Uttale med innsigelse til reguleringsplan på offentlig ettersyn plan-ID 4012-4 - Storasund havn

Vi viser til oversendelse fra Karmøy kommune datert 03.11.2022.

Figur 3. Gjeldene reguleringsplan (venstre), og omsøkt plan (høyre)

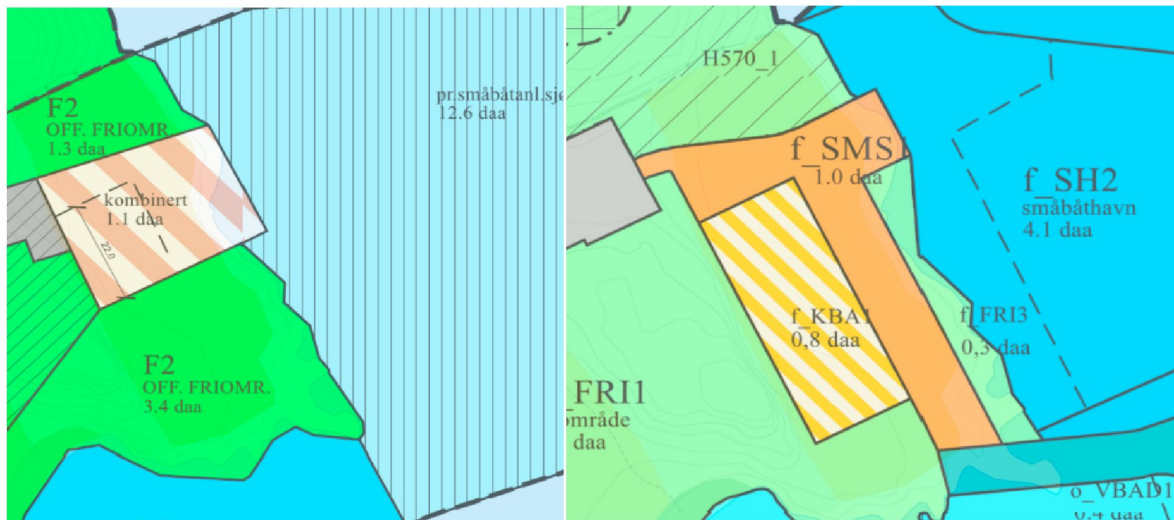
Reguleringsplanen legger opp til omfattende tiltak i strandsonen. Det skal opparbeides en molo med småbåthavn, en strandpromenade, 30 sjøboder, fellesbygg, turstier, parkering og ballfelt.

Småbåthavnen hadde i den tidligere vedtatte planen lagt til rette for å etablere et fellesbygg med toaletter, møterom og boder. I den foreslåtte endringen økes tillatt utnyttingsgrad fra 220 m² til 450 m² BYA. I 100-metersbeltet langs sjøen skal det tas særlig hensyn til natur- og kulturmiljø, friluftsliv, landskap og andre allmenne interesser jf. pbl. § 1-8 første ledd. Strandsonen utgjør en viktig del av grønnstrukturen i kommunene og er leveområde for stedbundet plante- og dyreliv. Strandsonen er svært viktig for friluftsliv, rekreasjon og landskaps-opplevelser. Den er rik på kultur-minner, og er viktig for steders særpreg og identitet. I henhold til Statlige planretningslinjer for differensiert forvaltning av strandsonen langs sjøen punkt 9.5 bør det legges vekt på løsninger som gir allmennheten bedre tilgang til sjøen og en forbedret landskapssituasjon gjennom terrengbehandling, planting av vegetasjon og lignende.

Planområdet langs sjø er per i dag uberørt natur, med stor funksjonsverdi for fugl. Observasjoner av hettemåke (CR), fiskemåke (VU), gråmåke (VU) og ærfugl (VU) viser tydelig at området innehar verdi som funksjons- og næringssøks-område for disse artene. Andre rødlistearter som er observert nærings-søkende i området, er storskarv (NT), tjeld (NT) og rødstilk (NT). Store deler av strandlinjen i Karmsund er utbygd, og Kalvatræ står igjen som et av få gjenværende områder med naturlig preg. Særlig utpeker den sørvendte bukta ved Kalvatræ seg som et attraktivt næringssøks- og rasteområde for en rekke fuglearter. Vi må også påpeke at observasjonene det blir referert til i oversendelsen er fra en privat lokalitet i artskart, og disse gir kun et lite innblikk i det artsmangfoldet som faktisk eksisterer her. Systemet i artsobservasjoner er lagt opp slik at observasjoner i et område blir registrert på større offentlige lokaliteter, i dette tilfelle lokalitet Storasund. Dette fører til at observasjoner gjort innenfor planområde kan bli registrert på en slik måte at de i artskart ser ut som de er observert utenfor. Som et resultat har observasjoner en mindre nøyaktighet, men det gir likevel viktig informasjon om naturmangfoldet innenfor et kjent areal. Dette er viktig kunnskap om tolkningen av data registrert i artskart, og en forklaring på hvorfor vi anser områdets verdi som høyere enn det som er vurdert i oversendelsen. I henhold til Statlige planretningslinjer for differensiert forvaltning av strandsonen langs sjø skal det ved planlegging tas hensyn til å bevare landskapskvaliteter og å tilpasse det bygde miljøet til omgivelsene. Eventuelle nye tiltak, også tiltak for å forbedre tilgjengeligheten for allmennheten, må tilpasses og ta hensyn til landskap, kulturminner og naturmangfold. Som en sone 2 kommune, må Karmøy kommune ha en restriktiv holdning til utbygging i strandsonen, og legge vekt på mest mulig bevaring av naturmangfoldet.

I henhold til Statlige planretningslinjer for differensiert forvaltning av strandsonen 9.1 skal utbygging unngås på arealer med betydning for natur- og kulturmiljø, friluftsliv, landskap og andre allmenne interesser. Vi vurderer at mengden utbygd areal må reduseres, og alternative løsninger må vurderes. Statsforvalteren fremmer **innsigelse** til økningen av planert, asfaltert og utbygd areal som er planlagt i forbindelse med småbåthavnen, innsigelsen er hjemlet i pbl § 5-4, jf § 1-8 første. Vi forutsetter at formålet på f_KBA1 endres i tråd med vårt råd.

Like nord for planområdet ligger en allerede etablert småbåthavn. Tilhørende denne er arealer som er opparbeidet, men ikke bebygget. Vi gir **faglig råd** om at kommunen vurderer området som en helhet og ser på mulige løsninger for parkering, sjøboder o.l. som kan opparbeides innenfor dette arealet fremfor å bygge ut friområdene innenfor det omsøkte planområdet.
